Governo do Distrito Federal
Controladoria-Geral do Distrito Federal
Subcontroladoria de Controle Interno

RELATÓRIO DE AUDITORIA
Nº 2/2023 - DATOS/COLES/SUBCI/CGDF

Unidade: Companhia Urbanizadora da Nova Capital e Secretaria de Estado de Obras e Infraestrutura do Distrito Federal
Processo nº: 00480-00002468/2023-60
Assunto: Auditoria nas obras de reformulação do sistema viário na ESPM
Ordem de Serviço: 124/2021-SUBCI/CGDF de 20/09/2021
169/2021-SUBCI/CGDF de 21/12/2021
Nº SAEWEB: 0000022002

Figura 18 – “PROJETO DE ESCORAMENTO DE VALA” elaborado e entregue pelo executante.

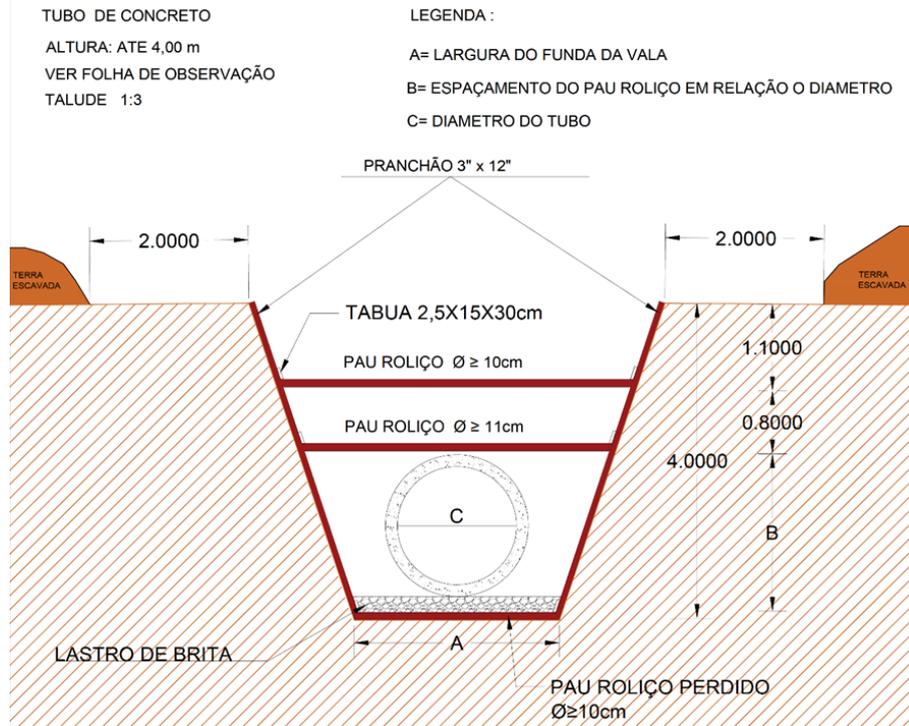
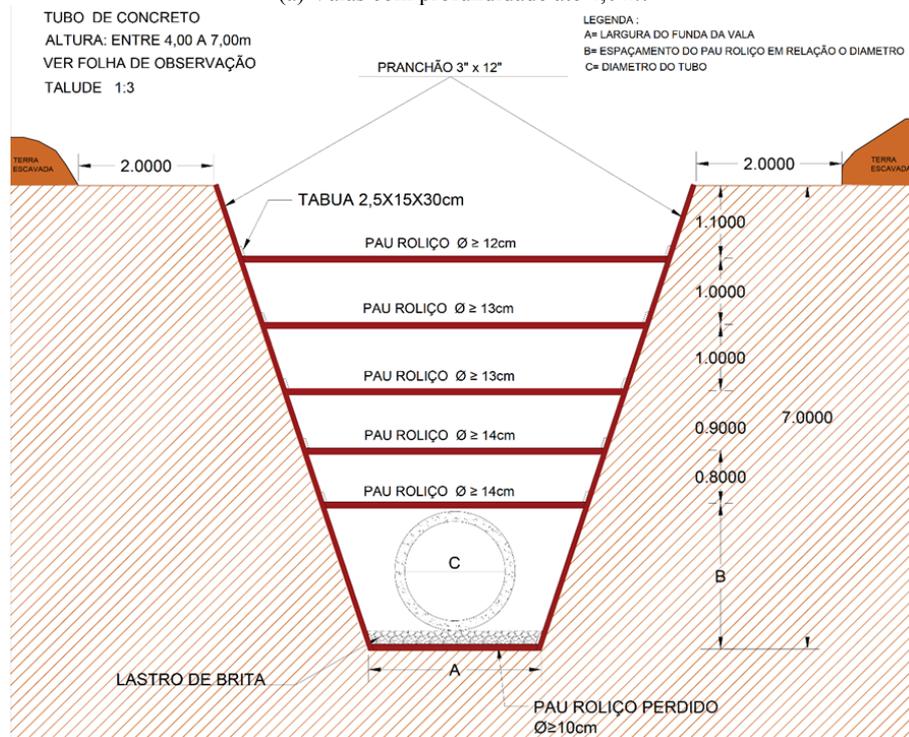
Primeiramente, somente foram acostados detalhamentos para as valas com “*ALTURA: ATÉ 4,00 m*” (Figura 18a) e com “*ALTURA: ENTRE 4,00 A 7,00 M*” (Figura 18b), ou seja, **não foi elaborado nenhum detalhamento para valas com profundidade de 7,0 m a 10,0 m**. Para ilustrar os casos omissos, citam-se os trechos de rede[4] em que, segundo o Relatório de Drenagem (Anexo III), a profundidade de ao menos um dos poços de visita – PV supera 7,0 m: PV47.1-PV48.1, PV48.1-PV49.1, PV49.1-PV50.1, PV50.1-PV51.1, PV56.1-PV57.1, PV57.1-PV58.1, PV58.1-PV59.1, PV59.1-PV60.1, PV60.1-PV61.1, PV61.1-PV62.1, PV62.1-PV63.1, PV63.1-PV64.1, PV64.1-PV65.1, PV16.6-PV17.6, PV17.6-PV18.6, PV18.6-PV19.6, PV19.6-PV20.6, PV20.6-PV21.6, PV21.6-PV22.6, PV32.6-PV33.6, PV33.6-PV34.6 e PV8.38-PV9.38.

Destaca-se que os supracitados trechos de rede integram o grupo de valas com profundidade de 7,0 m a 10,0 m, para os quais o orçamento base consignou o item 5.3.3 (Código 4349 modificado da NOVACAP) e cujo detalhamento não consta do “PROJETO DE ESCORAMENTO DE VALA” elaborado e entregue pelo executante. A saber, segundo o Relatório de Drenagem (vide Anexo III), as profundidades de escavação dos PV16.6, PV17.6 e PV18.6 são respectivamente de 6,48 m, 7,66 m e 8,48 m.

Em acréscimo, repare-se que o espaçamento vertical entre os “*PAUS ROLIÇOS*” no projeto do executante (Figuras 18 *a e b*) respeita o distanciamento máximo de 1,00 *m* preconizado pelas normas NBR 17015 e NBR 15645, ambas da ABNT. Todavia, se para uma vala com 7,00 *m* (como a indicada na Figura 18*b*) são necessárias seis estroncas (incluindo o “*PAU ROLIÇO PERDIDO*” no fundo da vala), questiona-se como seria possível, para a vala em comento, que possui mais do que 7,00 *m* de escavação, garantir a estabilidade do talude e a segurança dos operários na escavação com apenas cinco escoras.

Figura 23 – Inspeção das dimensões dos “PRANCHÕES” postos no escoramento da vala.

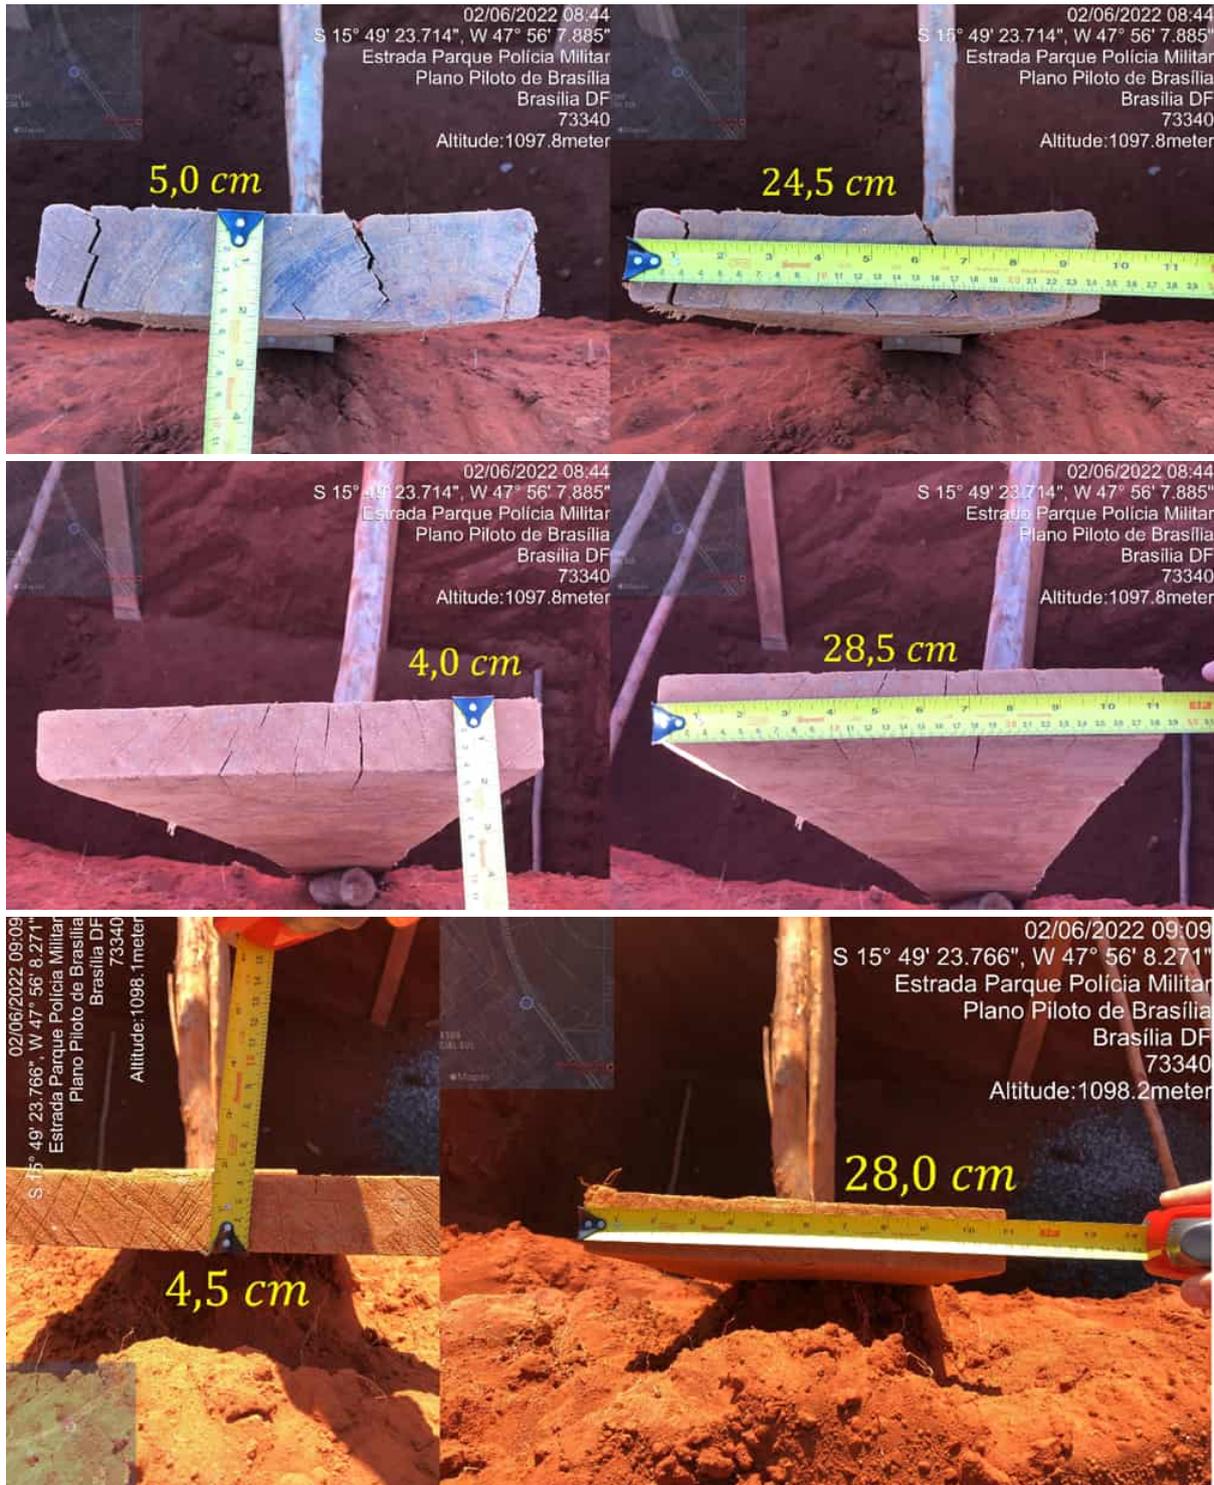
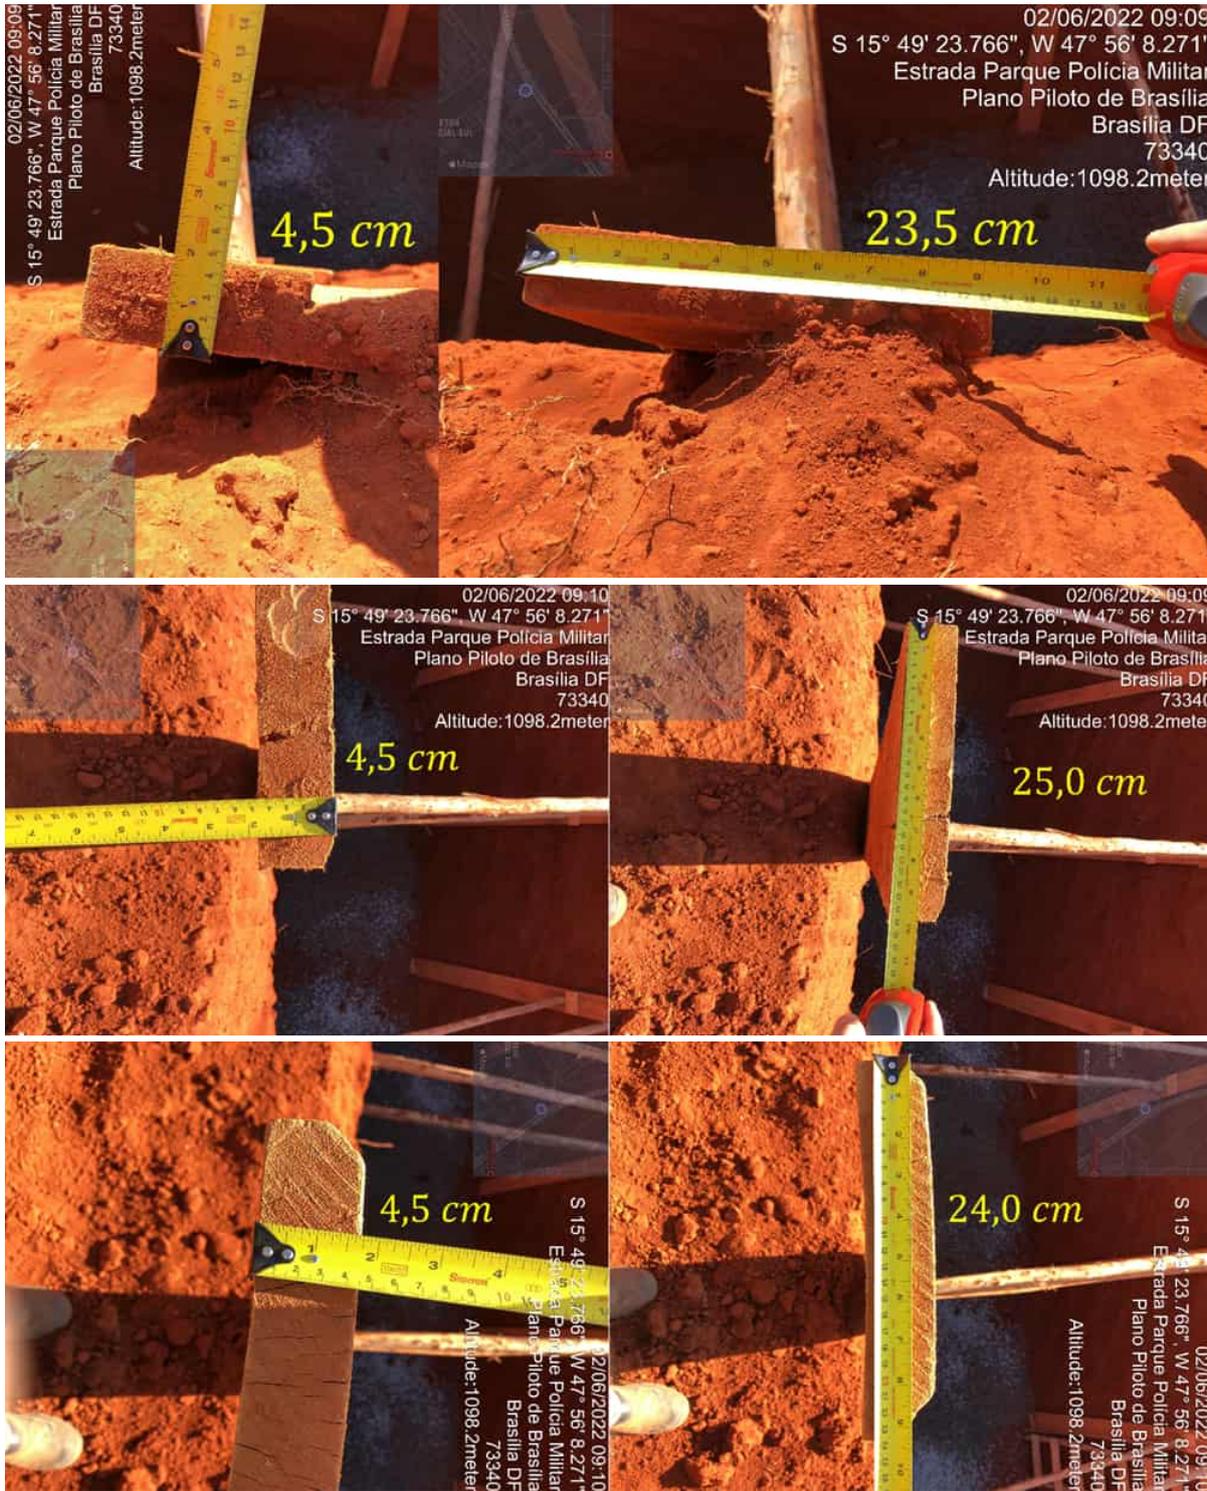
Ainda que especificar uma espessura de 7,6 cm não configure propriamente uma não conformidade, mas apenas uma falta de economicidade (que não deve ser remunerada), novamente se constatou que o executante não obedeceu ao seu próprio projeto em relação aos “PRANCHÕES”. Isso se constata na totalidade dos elementos verticais postos para escorar a vala no trecho de rede em concreto, cujas dimensões auferidas pela equipe de auditoria estão dispostas na Figura 23.

Figura 24 – Inspeção das dimensões dos “PRANCHÕES” estocados ao lado da vala.

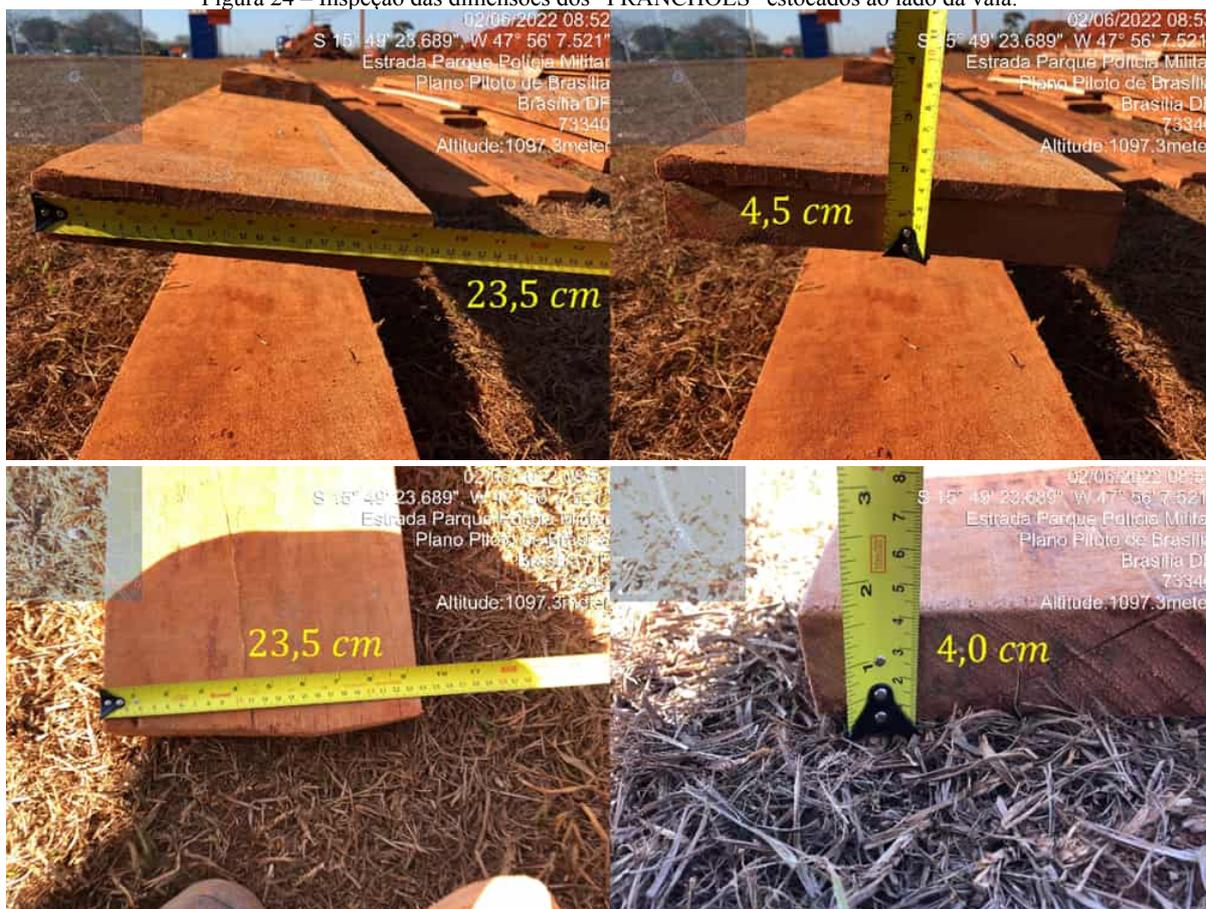
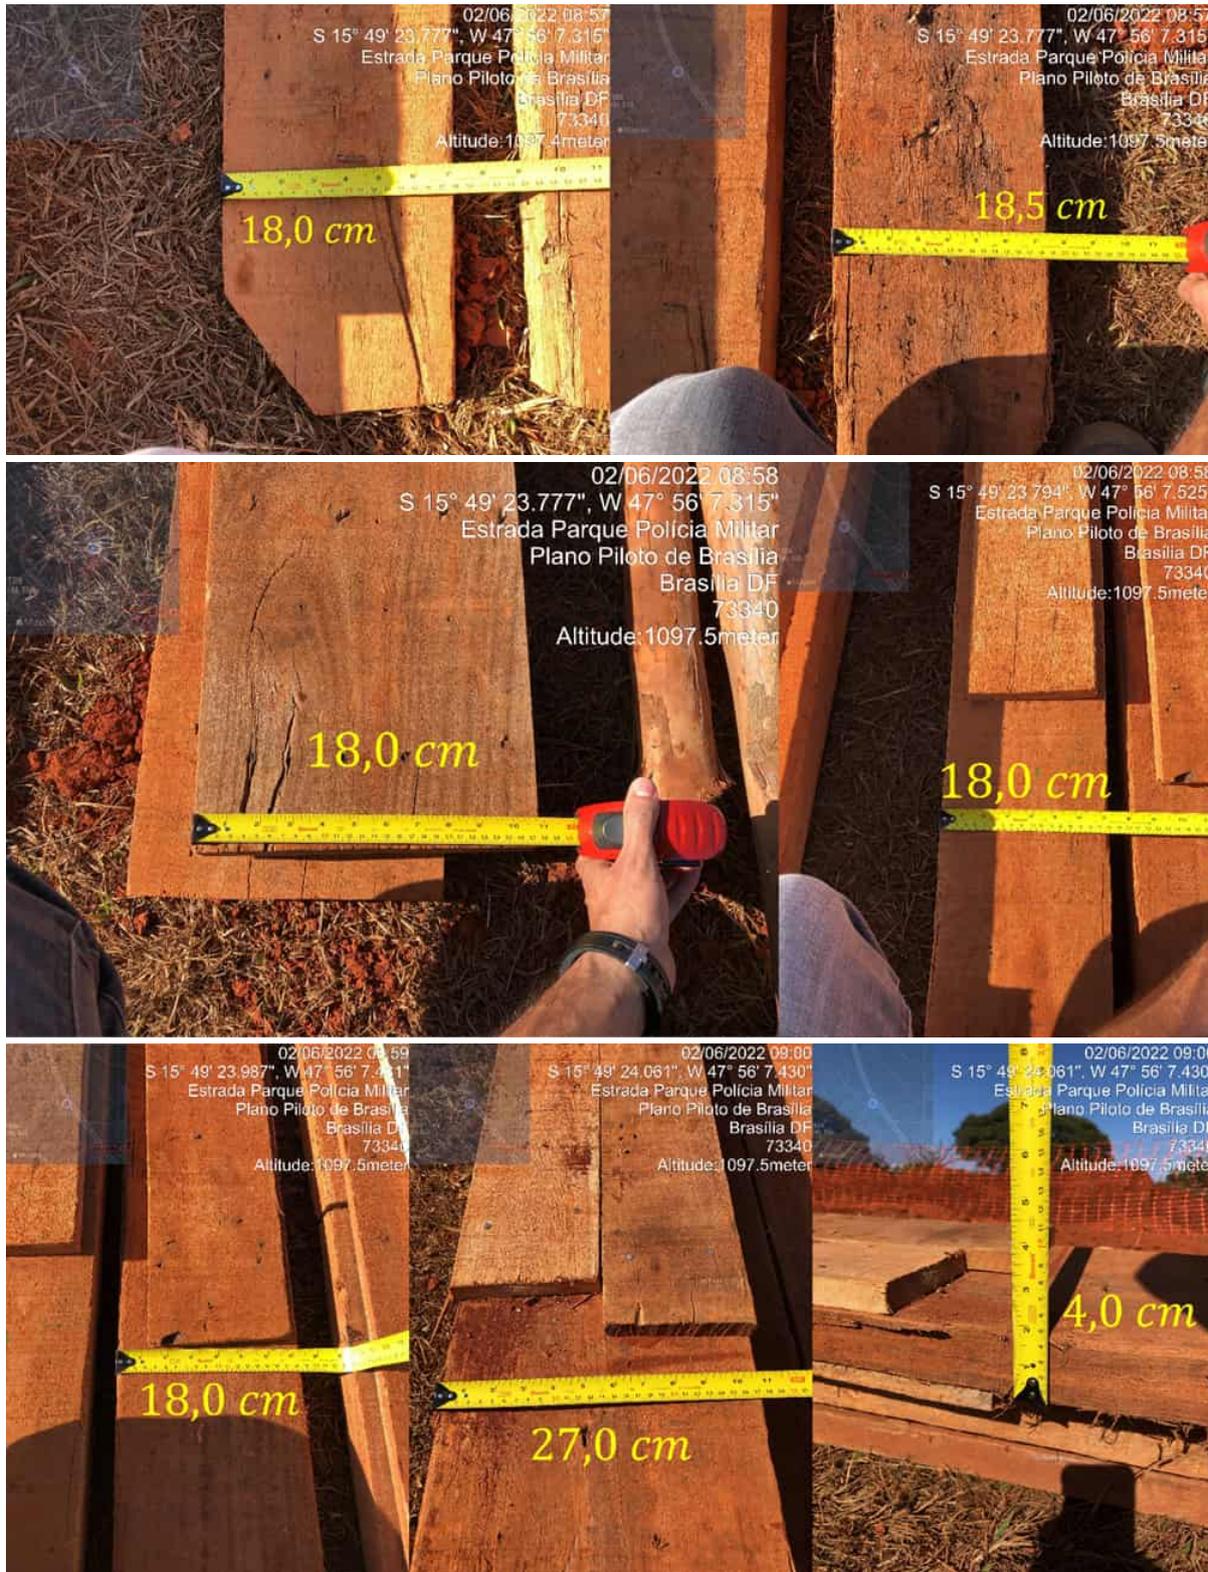
Tal desobediência ao projeto também foi constatada, por amostragem, nos “PRANCHÕES” que estavam estocados ao lado da vala, segundo demonstrado por meio da Figura 24.

Figura 31 – Projeto-tipo da NOVACAP de aduela moldada *in loco* de 1,65 m x 1,65 m.

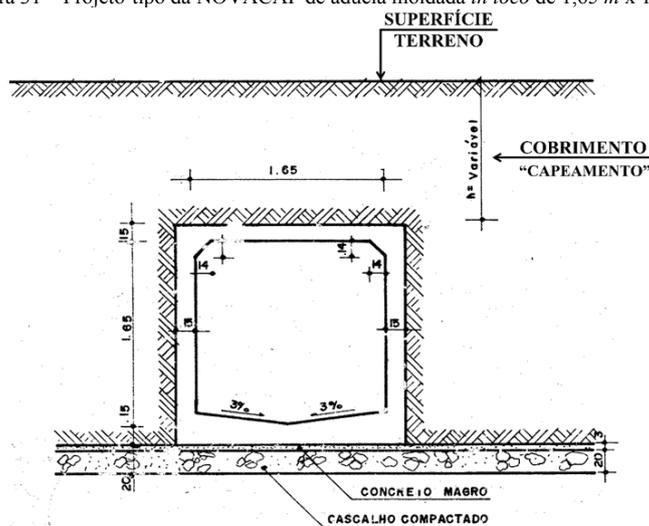
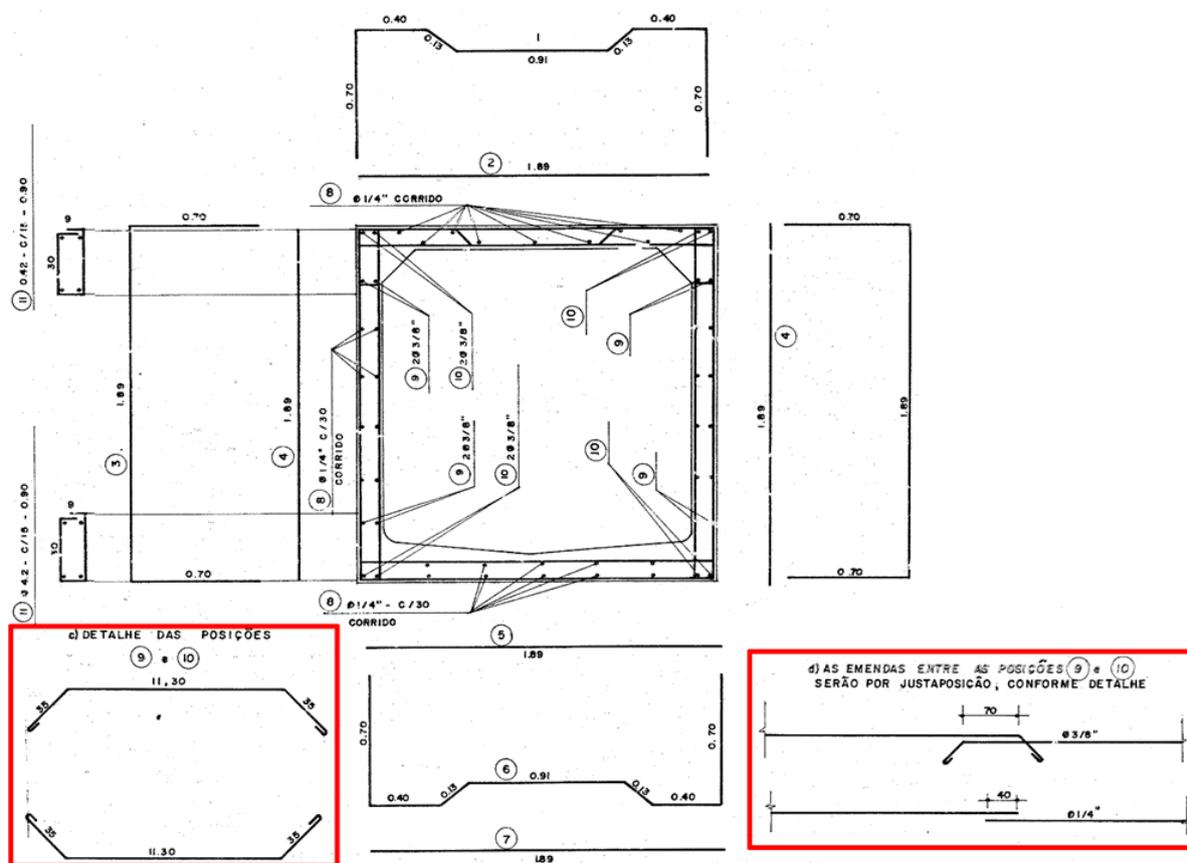
A fim de responder a esse questionamento, será preciso descer em níveis mais técnicos. Para tanto, recorrer-se-á a outros aspectos contidos na Prancha de Desenho 150/371.A (Figura 31), referente à galeria celular de 1,65 m x 1,65 m (SEI nº 73334494).

Ocorre que, ao compulsar a planilha hidráulica dos trechos de rede do Contrato nº 022/2021 – SODF (SEI nº 71162839) sintetizada no Anexo III, é possível notar que, para os trechos da Rede 1 compreendidos entre os poços de visita PV 48 e PV 49, bem como entre o PV 49 e o PV 50, haverá **cobrimentos de solo acima dos 6,00 m**, resultando em cargas oriundas do cobrimento de solo maiores que as consideradas nos projetos-tipo da NOVACAP, inviabilizando a sua utilização ao caso concreto, por não respeitar o requisito legal da segurança.

(c) Desenho de execução (detalhamento das armaduras).

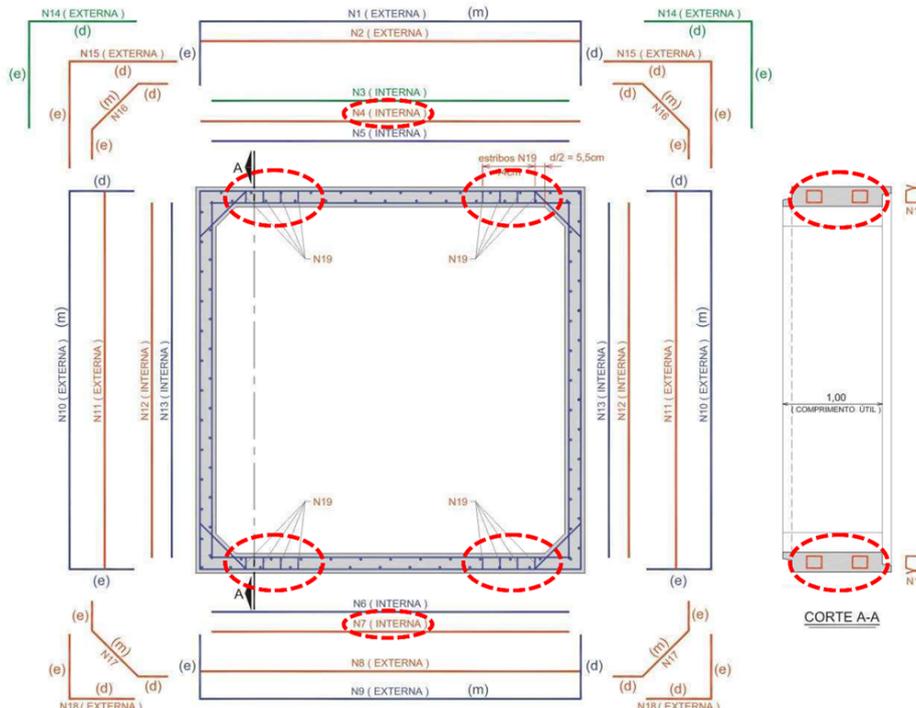
Por sua vez, ao cotejar o projeto da aduela de 2,00 m x 2,00 m do executante (SEI nº 101614026) com o projeto-padrão da aduela de 2,00 m x 2,00 m – Tipo III do DNIT (Desenhos 7.19 e 7.20), observou-se que apenas a “*LISTA DE TELAS SOLDADAS*” é idêntica à do DNIT (Figura 35b), uma vez que a “*LISTA DE FERROS*” apresentada pelo executante sofreu modificações em relação ao projeto-padrão do DNIT nas células destacadas em vermelho da Figura 35a. A Figura 35c destaca os respectivos locais de divergência no desenho de execução das armaduras.
